変更前	変更後	変更理由
<p>2.15 放射線管理関係設備等 2.15.1 基本設計</p> <p>(中略)</p> <p style="text-align: right;">添付資料-2</p> <p style="text-align: center;">モニタリングポストの配置図</p>  <p style="text-align: center;">図2.15-8 モニタリングポスト配置図</p> <p>(以下, 省略)</p>	<p>2.15 放射線管理関係設備等 2.15.1 基本設計</p> <p>(中略)</p> <p style="text-align: right;">添付資料-2</p> <p style="text-align: center;">モニタリングポストの配置図</p>  <p style="text-align: center;">図2.15-8 モニタリングポスト配置図</p> <p>(以下, 省略)</p>	<p>5号機取水口廻りのALPS 処理水海洋放出設備設置に伴 う図面の変更</p>

福島第一原子力発電所 特定原子力施設に係る実施計画変更比較表（第Ⅲ章 第1編）

(c) 配置概要 (海側)  
図一1 ALPS 処理水希釈放出設備及び関連施設の全体概要図 (3 / 3)

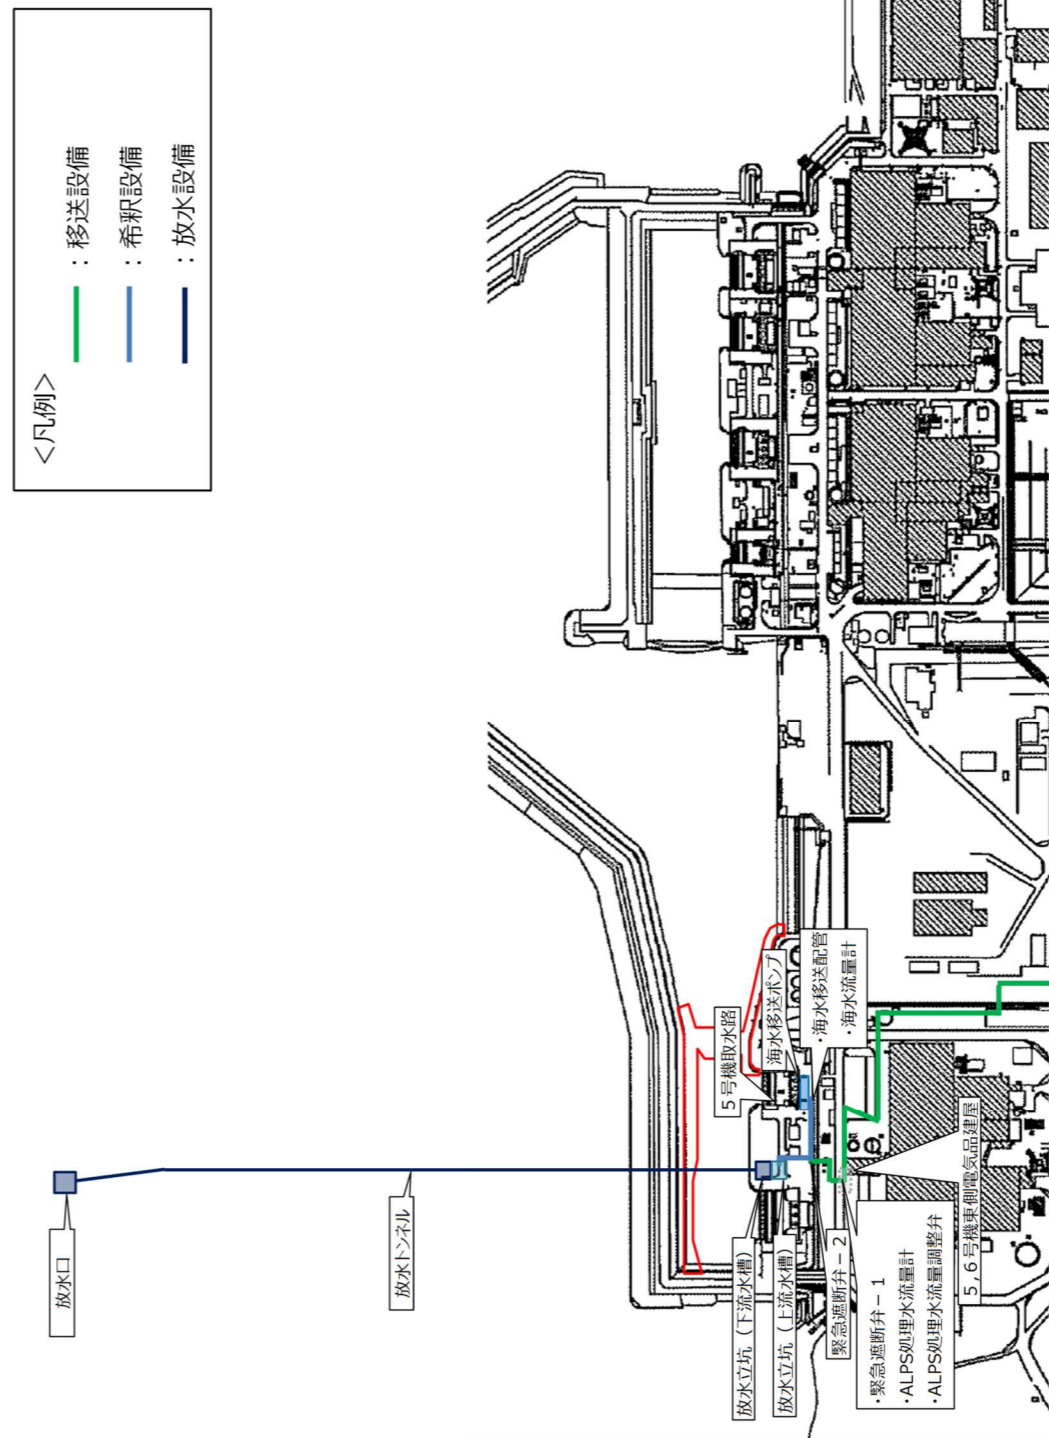
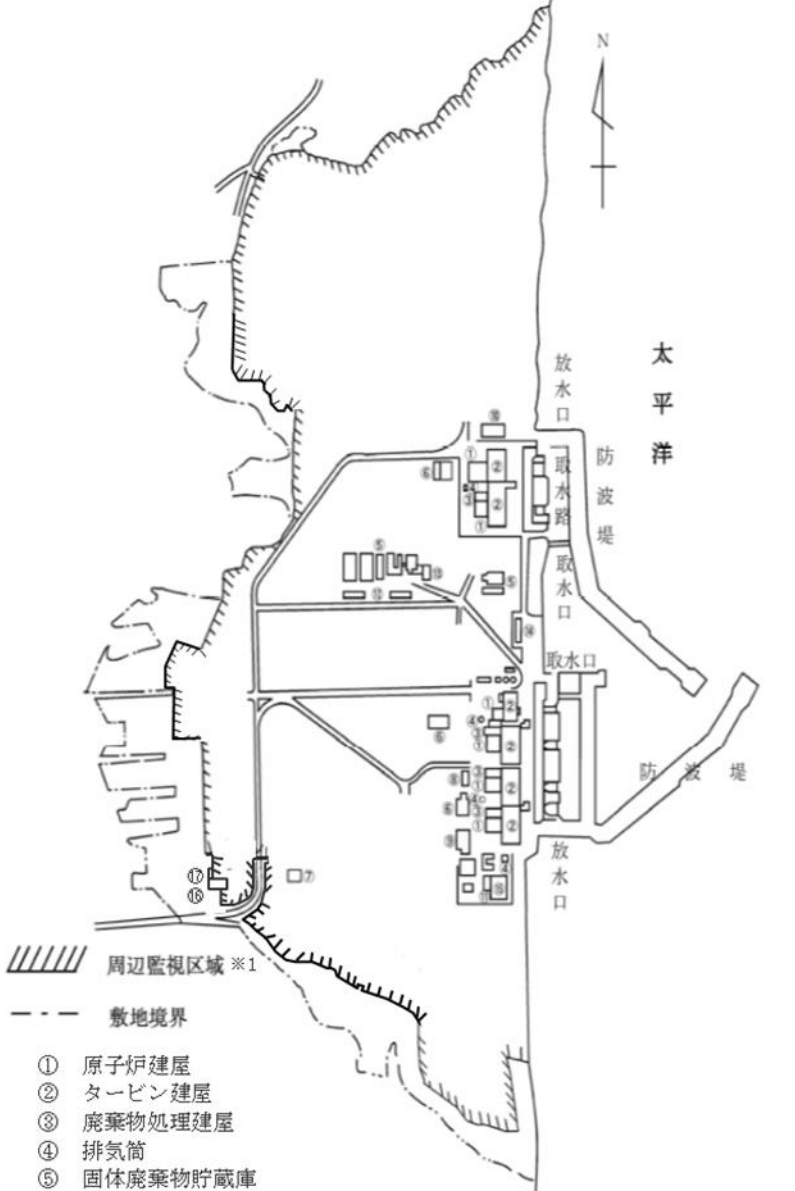
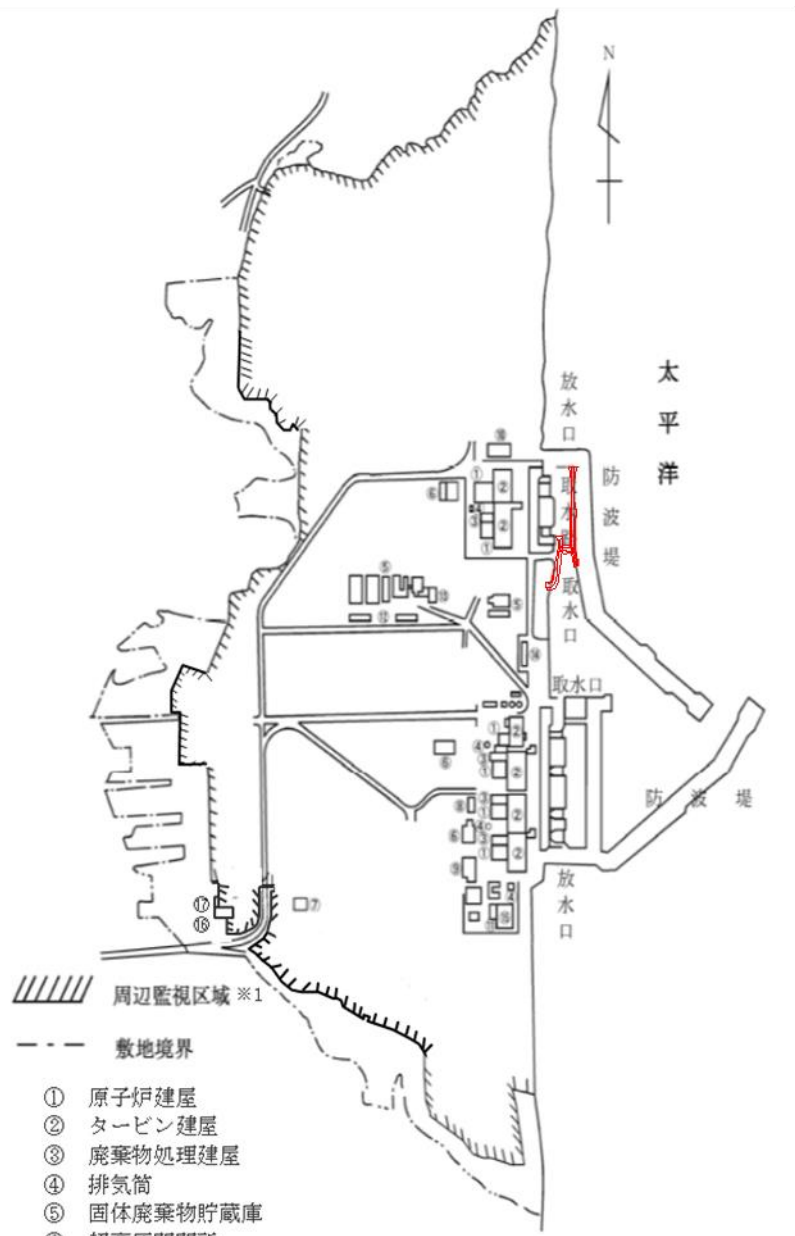
5号機取水口廻りのALPS 処理水海洋放出設備設置に伴う図面の変更

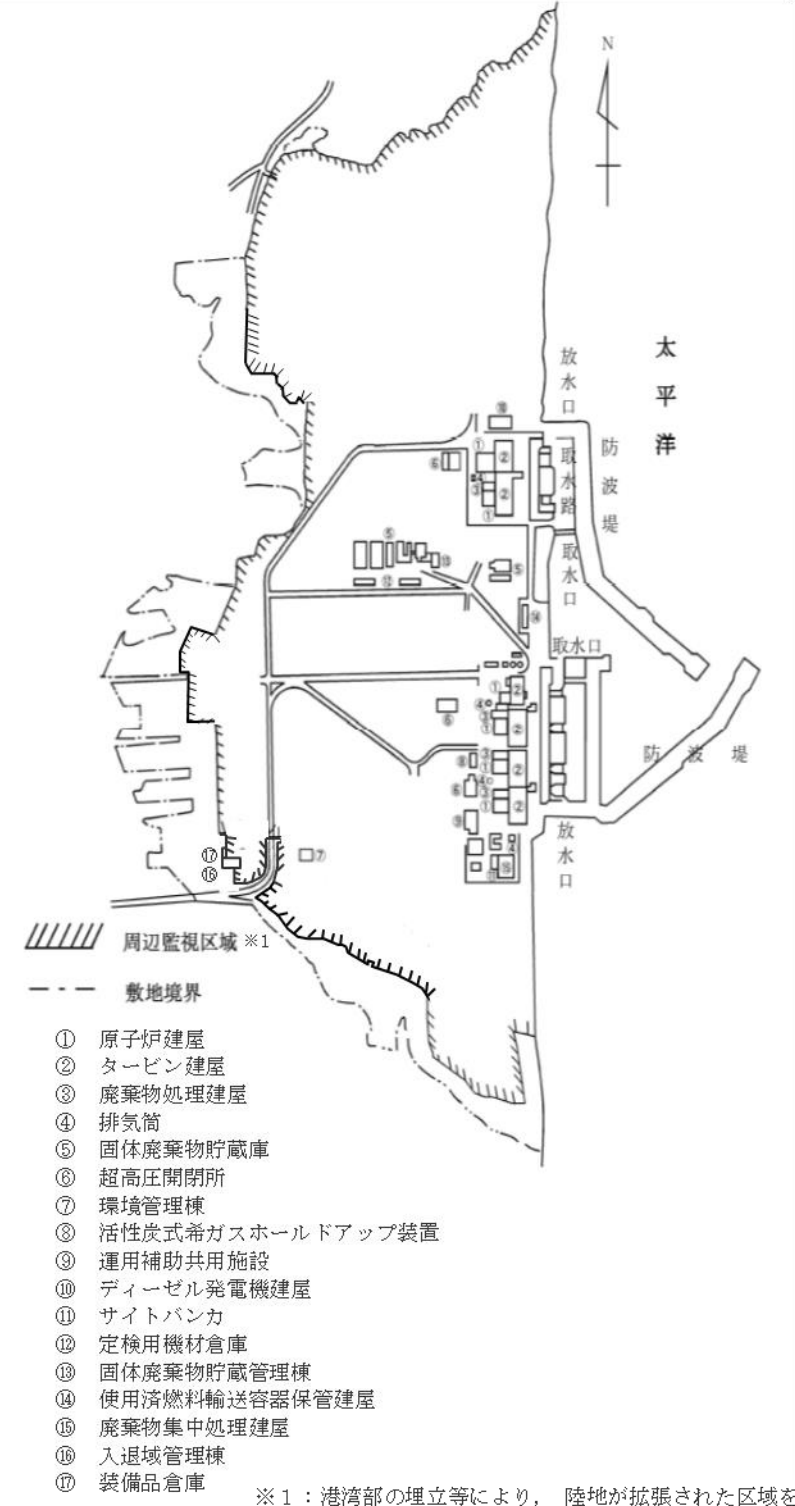
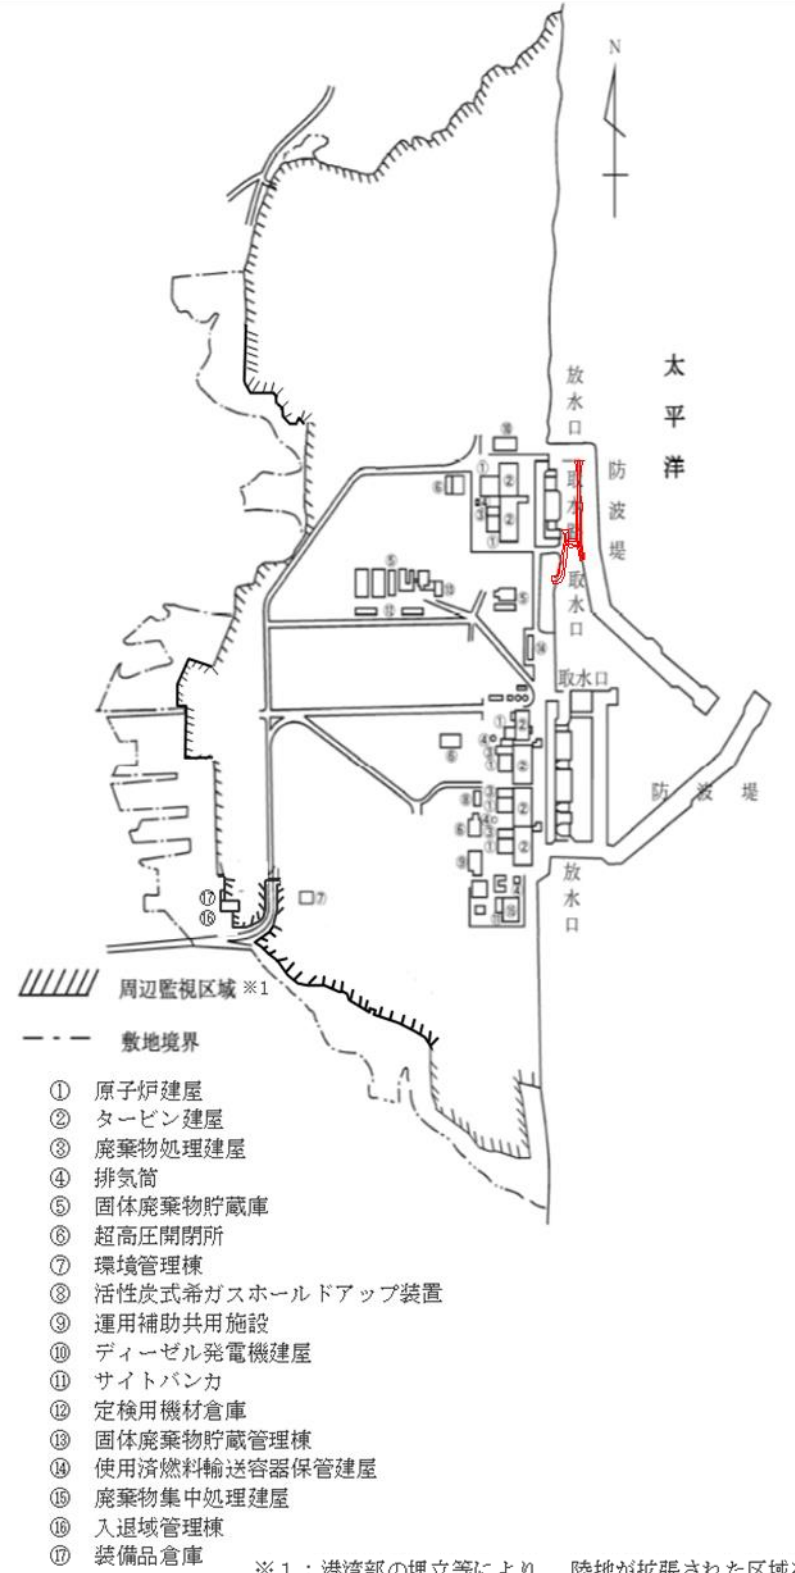
変更前	変更後	変更理由
<p>図60</p> <p>図60は、福島第一原子力発電所周辺の監視区域を示す地図である。地図には、太平洋、常磐線、旧国道、国道6号線、大野駅、双葉駅が描かれている。また、福島第一原子力発電所の敷地も示されている。監視区域は黒い線で囲われており、その中にいくつかの監視点が示されている。監視点には、空気吸収線量率（⊗）、空気吸収線量（○）、粒子状放射性物質濃度（◎）を示す記号が配置されている。北方向を示す方位磁針も描かれている。</p>	<p>図60</p> <p>図60は、福島第一原子力発電所周辺の監視区域を示す地図である。地図には、太平洋、常磐線、旧国道、国道6号線、大野駅、双葉駅が描かれている。また、福島第一原子力発電所の敷地も示されている。監視区域は黒い線で囲われており、その中にいくつかの監視点が示されている。監視点には、空気吸収線量率（⊗）、空気吸収線量（○）、粒子状放射性物質濃度（◎）を示す記号が配置されている。北方向を示す方位磁針も描かれている。この図では、5号機取水口廻りに新たな監視点（赤い矢印）が追加されている。</p>	<p>5号機取水口廻りのALPS処理水海洋放出設備設置に伴う図面の変更</p>

図3.1-1 周辺監視区域図

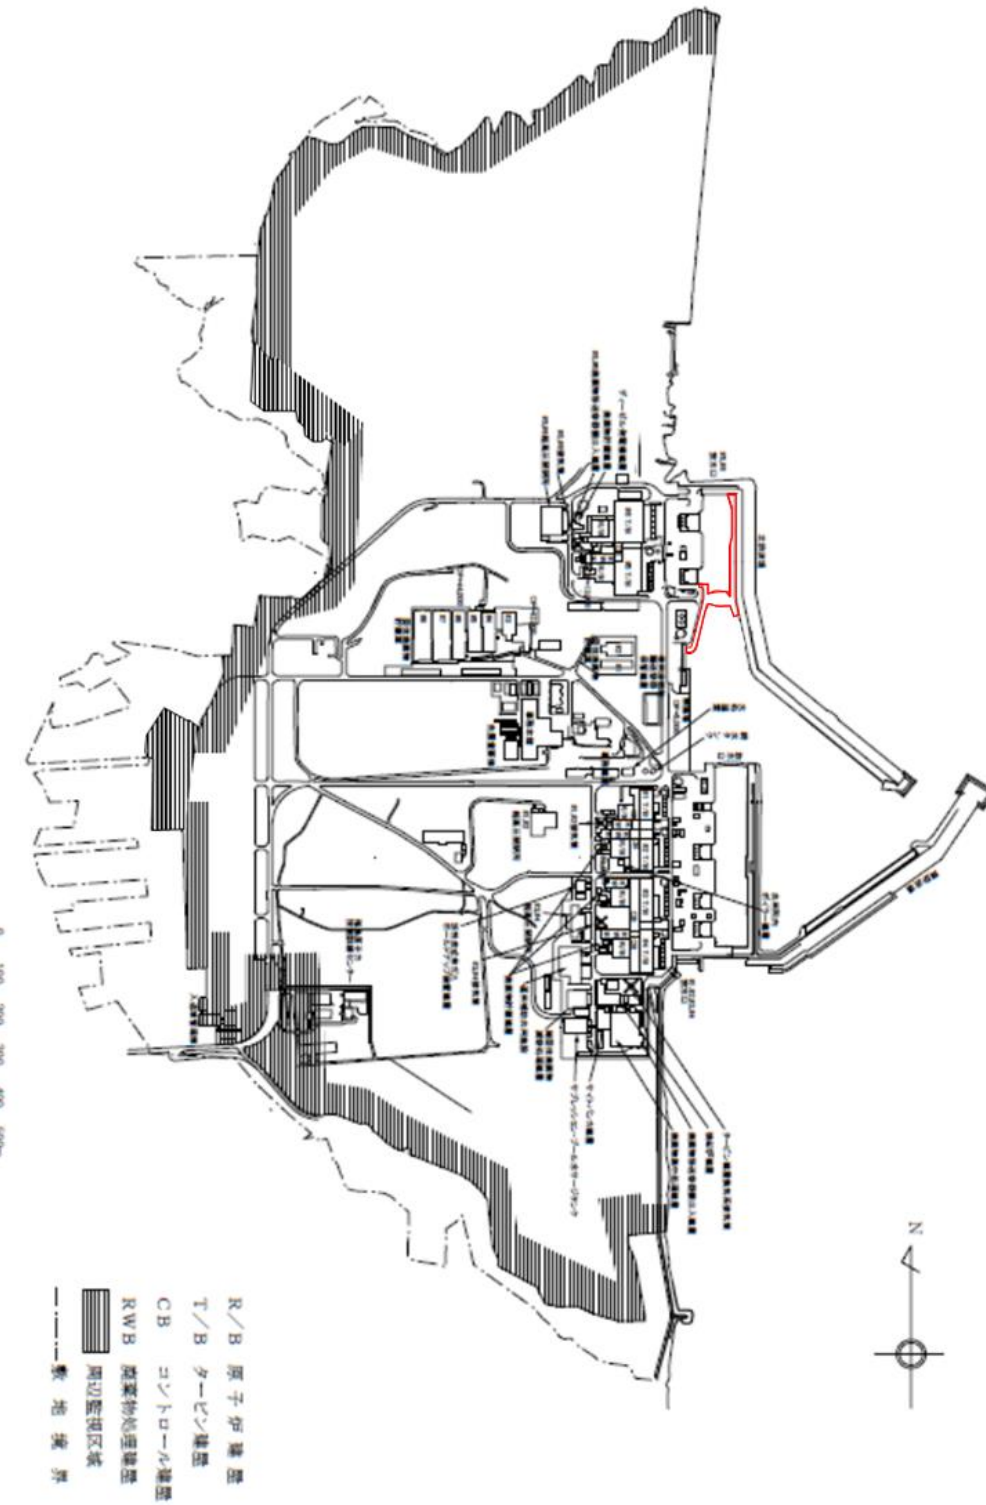
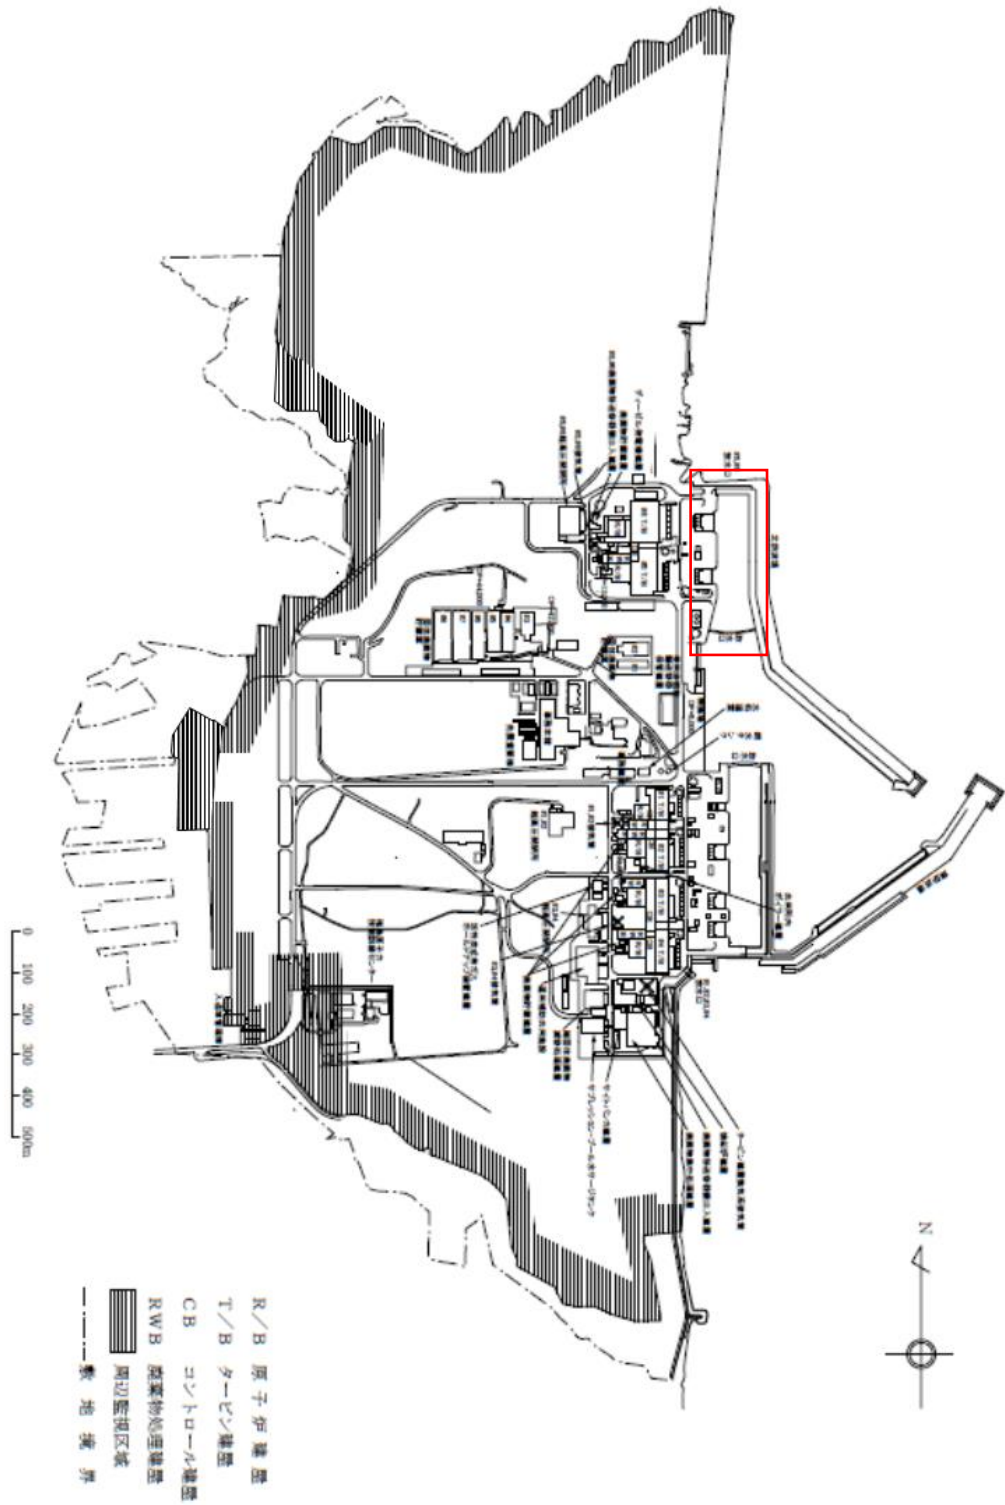
5号機取水口廻りのALPS  
処理水海洋放出設備設置に伴  
う図面の変更

図3 排水路のモニタリング計画 (サンプリング箇所)

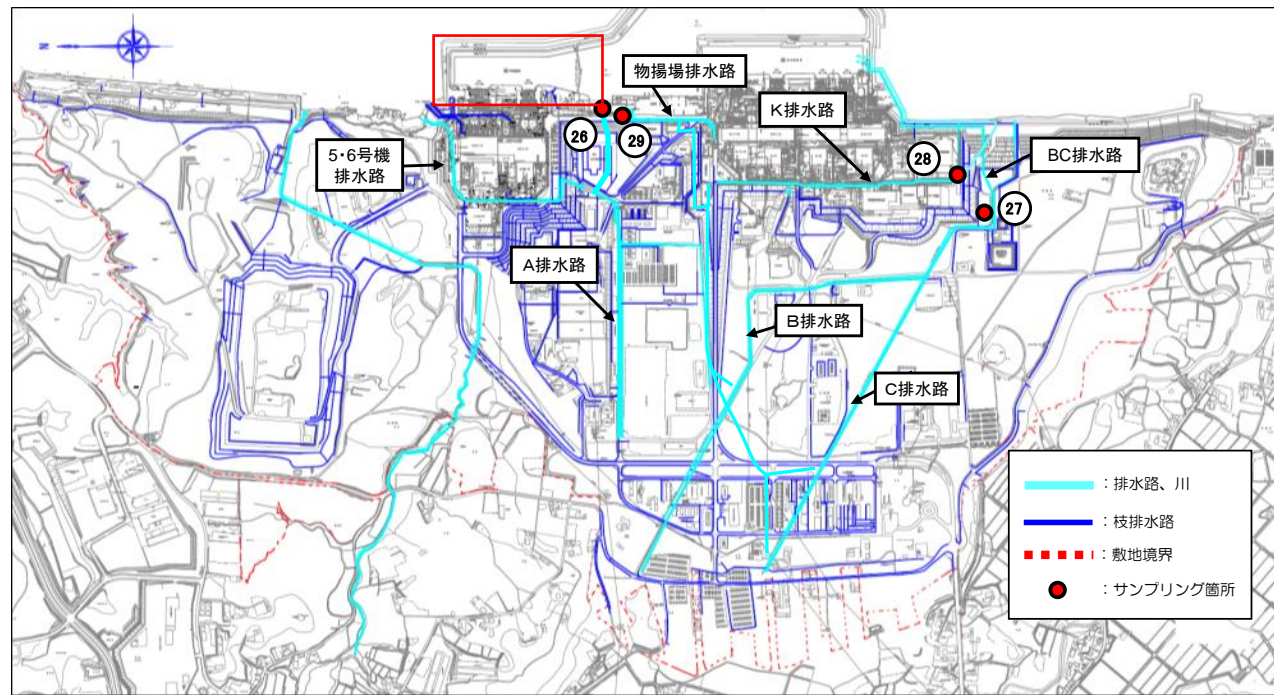
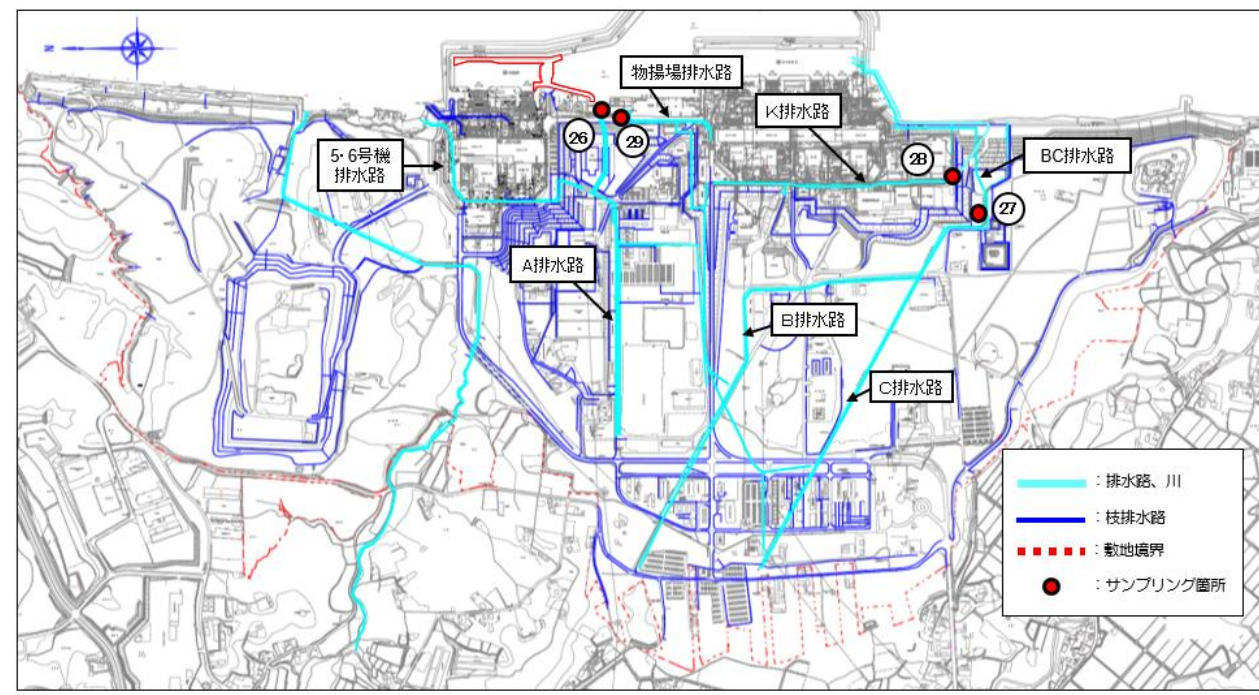
5号機取水口廻りのALPS処理水海洋放出設備設置に伴う図面の変更
